Požadavek zhotovitele na změnu č.1
Projekt: „Karlovy Vary, Ulice Nákladní - chodník a opěrné stěny“

**Karlovy Vary, chodník v ulici Nákladní - prodloužení chodníku
ZL 01**

číslo projektu: 21SP019

PRODLOUŽENÍ CHODNIČKY ZL1

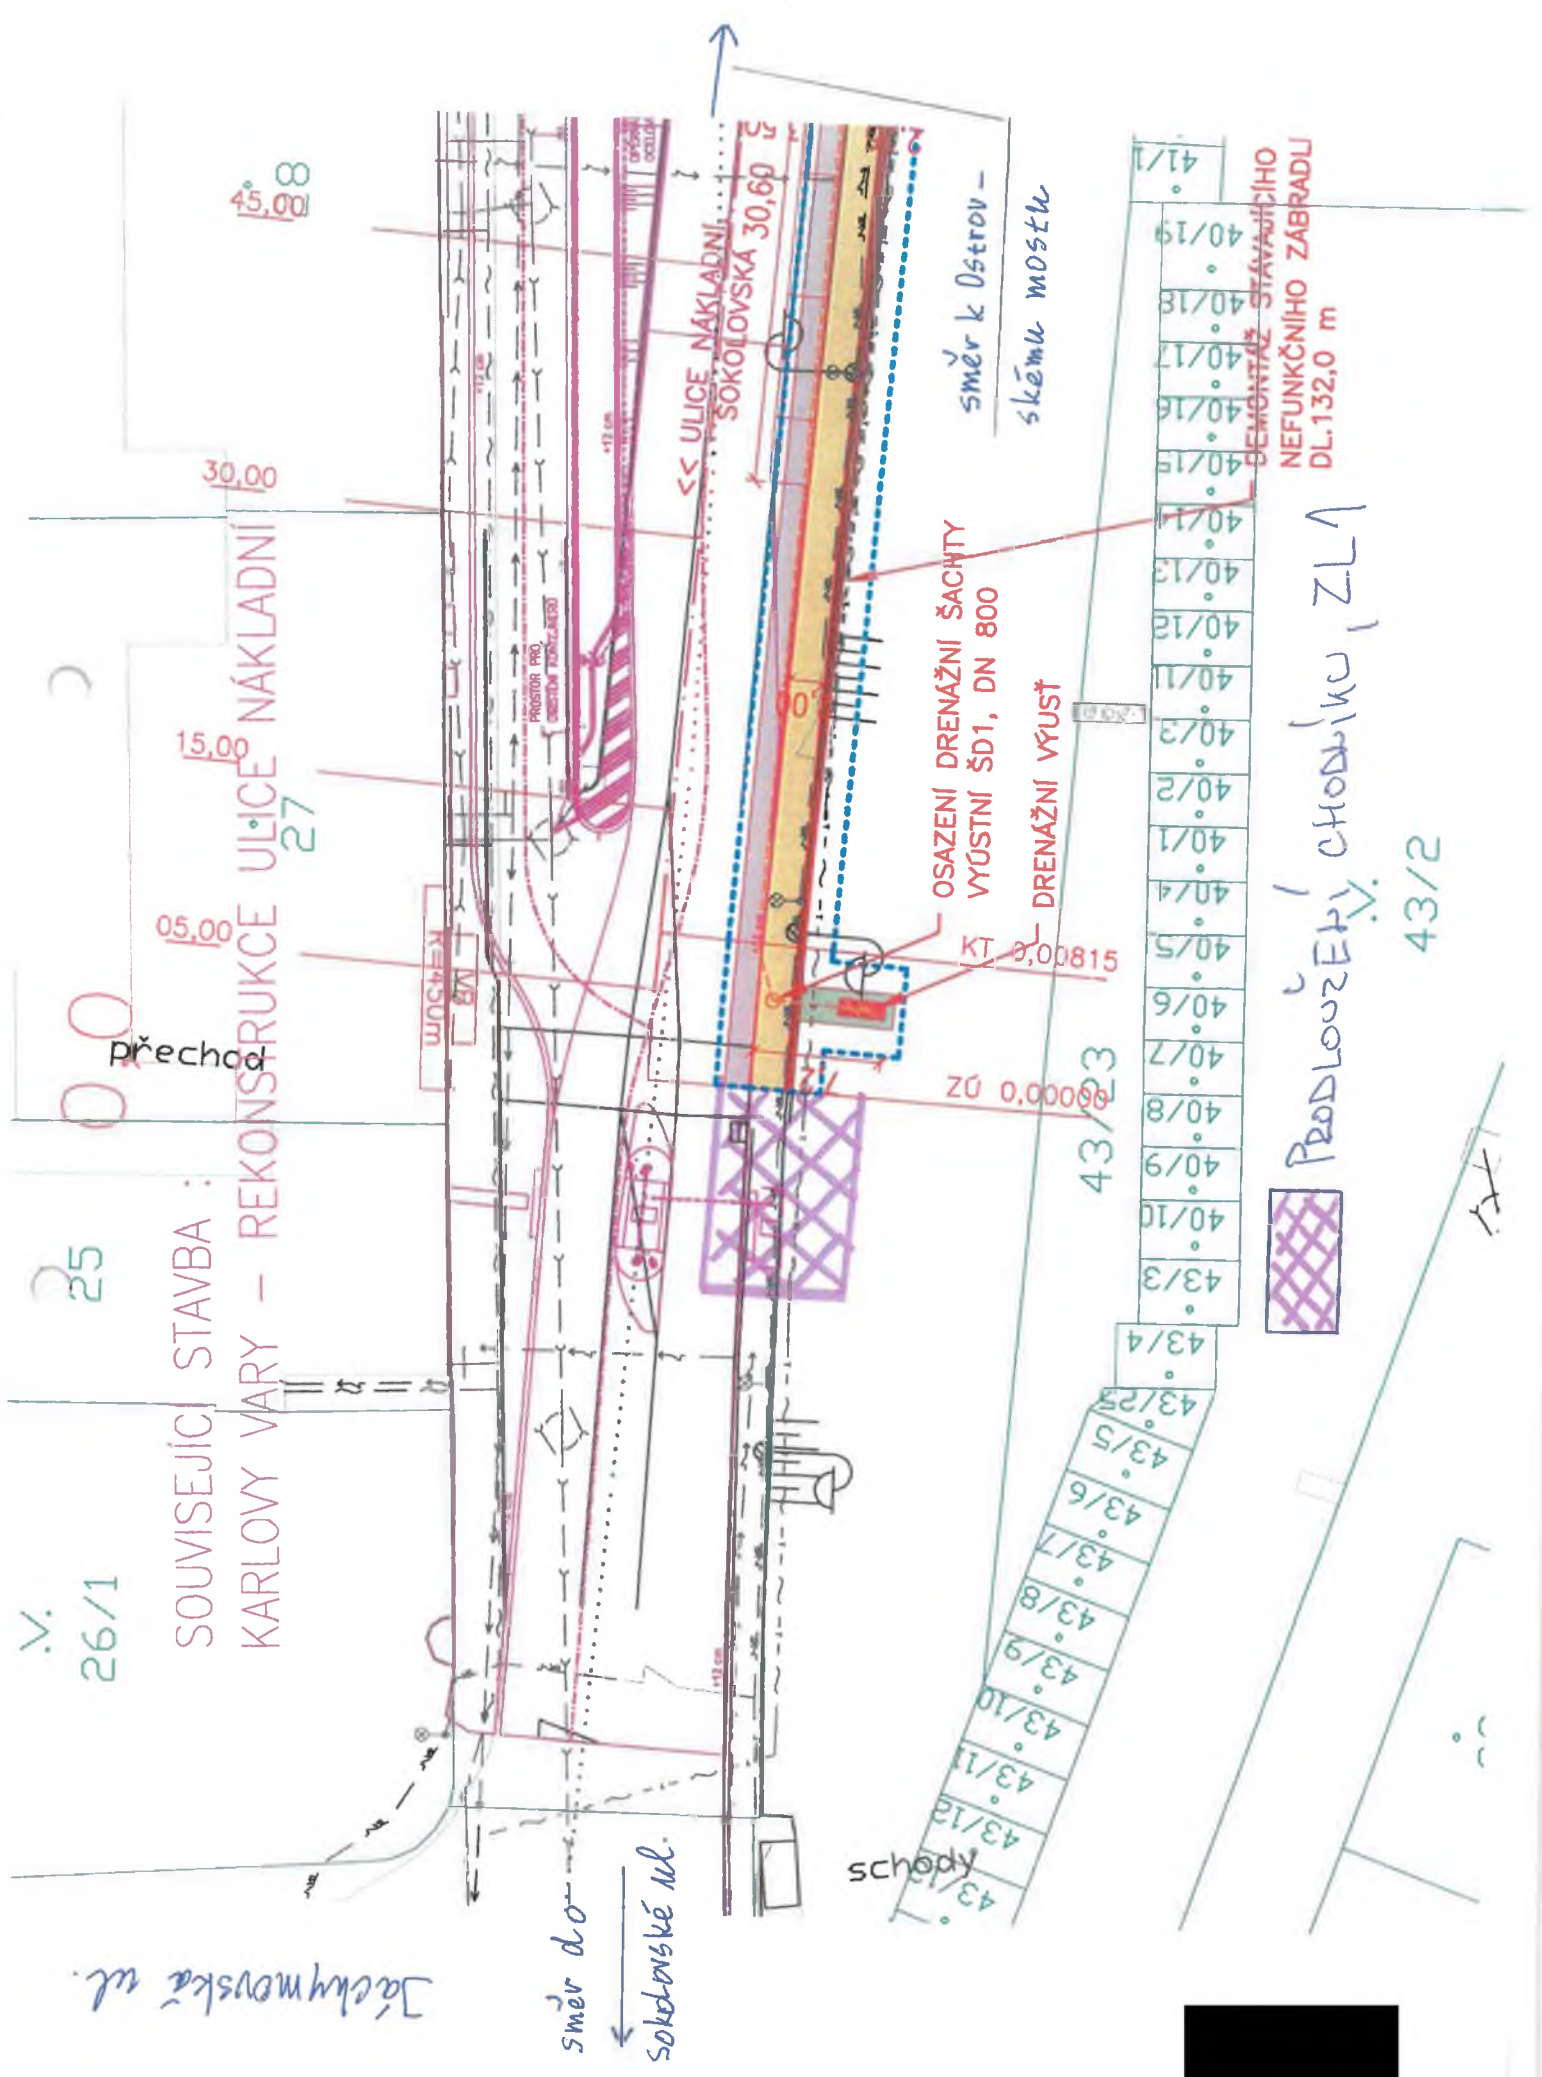
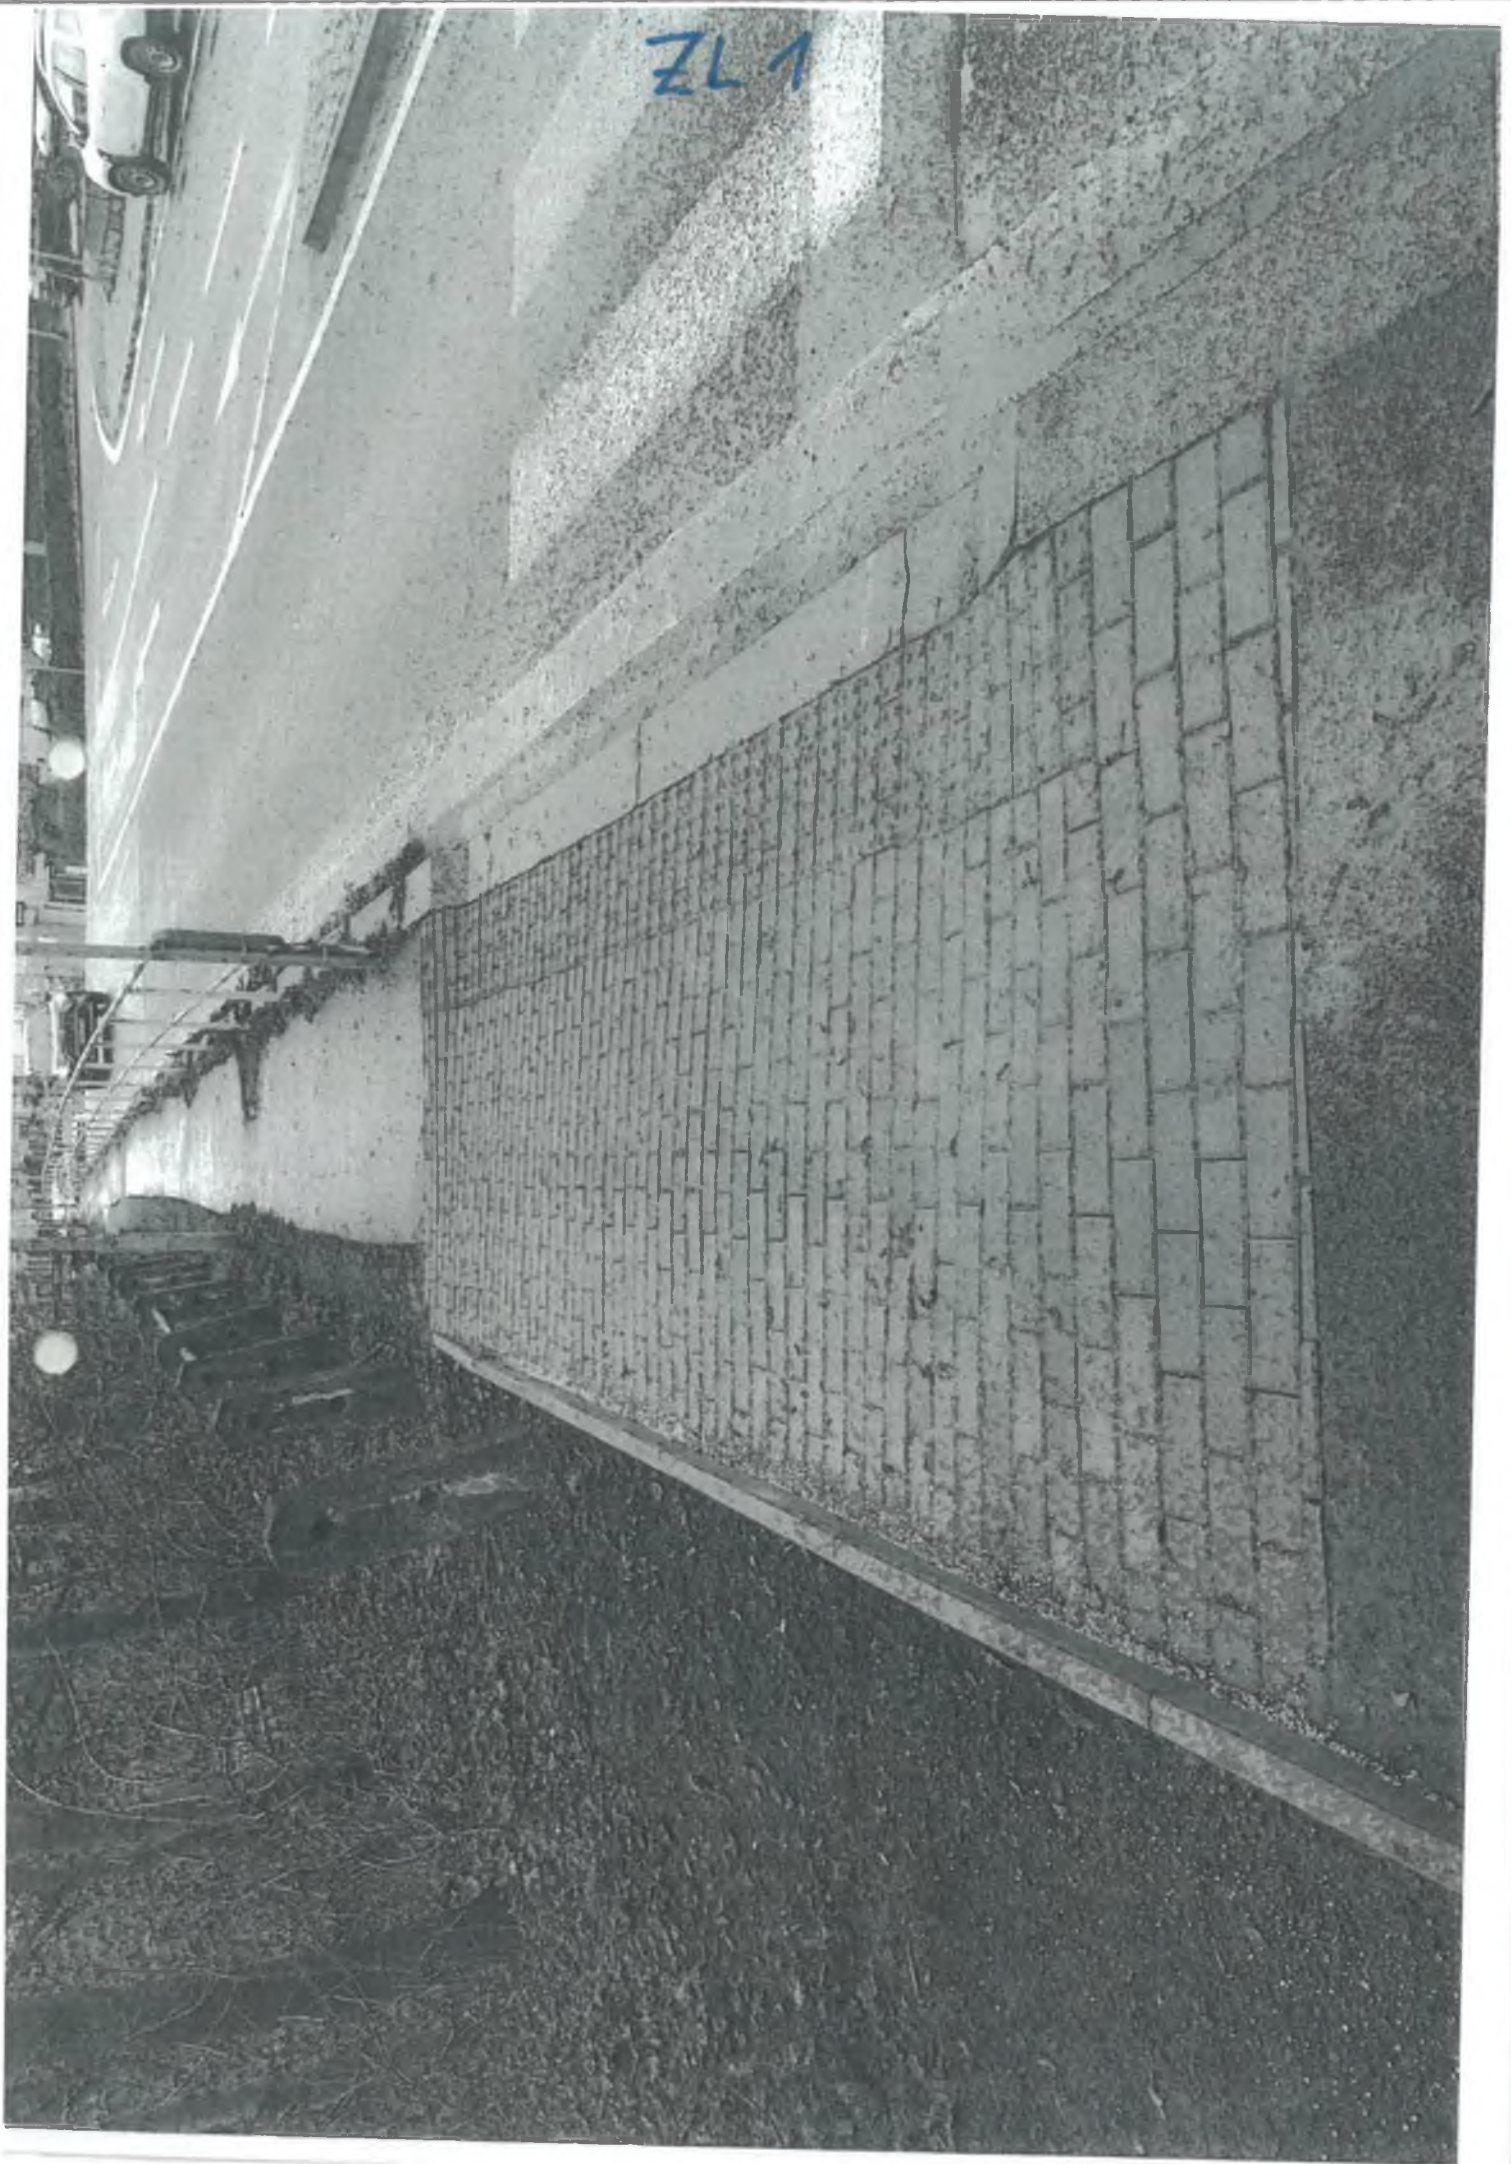
Oprava chodníku probíhala v místě přechodu pro chodce, který nebyl dotčen stavbou. Chodník se prodloužil o 7m. Byla provedena nová konstrukce chodníku, položily se nové obruby a povrch ze zámkové dlažby. Jedná se o dodatečný požadavek objednatele.

Jedná se o meziprostor původní části chodníku v místě přechodu pro chodce v ul. Nákladní, který jako jediný nebyl opraven.

Stav chodníku byl špatný a jelikož tato část navazovala na naši stavbu, došlo k jeho opravě.
